CATALOGUE DE PIÈCES
BESTANDTEILKATALOG
PARTS CATALOGUE
CATALOGO DE REPUESTOS

HP-5

1977

NOTE TECHNIQUE

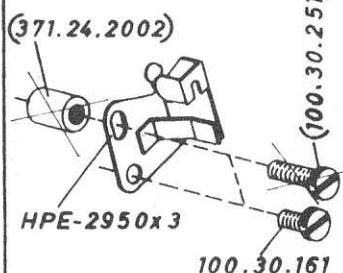
No. mod.	<u>RETOUR DU CHARIOT</u>	<u>Page</u> <u>Seite</u>
001	Raisons : - éviter l'usure de la came - améliorer la régularité de la fonction en répétition	
	Description 1 changement de forme de la came.	
	Pièces (HPE-3880x1) remplacé par HPE-3880x2	13/3
	Description 2 fraisage à l'extrémité du levier HP-3638.	
	Pièces HP-3638, même symbole interchangeable (910.40.17) remplacé par 910.50.24 ressort accroché à HPE-3605 (910.50.59) remplacé par 910.40.35 ressort accroché à HPE-2142 (371.24.2002) supprimé (100.30.251) remplacé par 100.30.161	13/1
	Nota La nouvelle came peut remplacer l'ancienne, à condition de monter également le nouveau levier HP-3638 et les nouveaux ressorts sus-mentionnés.	13/1
	Important Le canon 371.24.2002 doit être supprimé et sa vis de fixation 100.30.251 remplacée par 100.30.161 La masselote HPE-2987 est inutile avec la nouvelle came, mais elle peut tout de même subsister	22/2

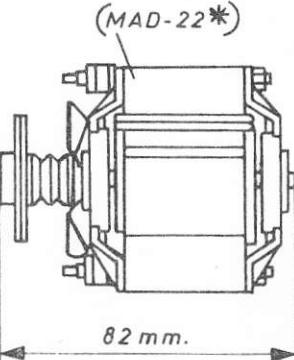
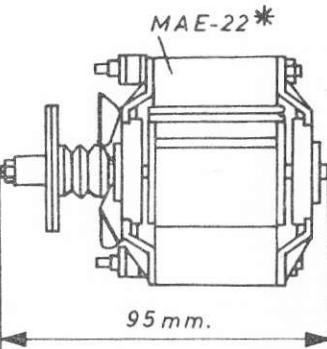
No mod.	RUBAN CARBONE	Prix Price	Page Seite	
002	<p><u>Description</u> Modification du couple d'entraînement du ruban carbone afin d'augmenter la stabilité du mécanisme.</p> <p><u>Pièces</u></p> <p>(HP -4014) devient HPE-4014x1 (HP -4016x1) " HP -4016x2 (HP -4018) " HP -4018x1 (312.31.20) (302.32.13) (900.74.11) (HP -4042x1) devient HP -4042x2 HP -4041 (900.100.18) " 900.80.29 (302.32.11) " 312.32.12 HP -4040</p> <p><u>Note</u> Montées ensemble, ces pièces sont interchangeables.</p>	G 45/3 D " " D " " " " H 46/2 H " " " " F 47/1 46/2		
003	<p><u>Description</u> Changement de matière des courroies moteur pour éviter l'allongement dans le temps.</p> <p><u>Pièces</u></p> <p>HP -2940 même symbole pour 50 et 60Hz (HP -3833) hors cours.</p> <p><u>Identification</u></p> <p>Les nouvelles courroies sont de couleur jaune.</p>
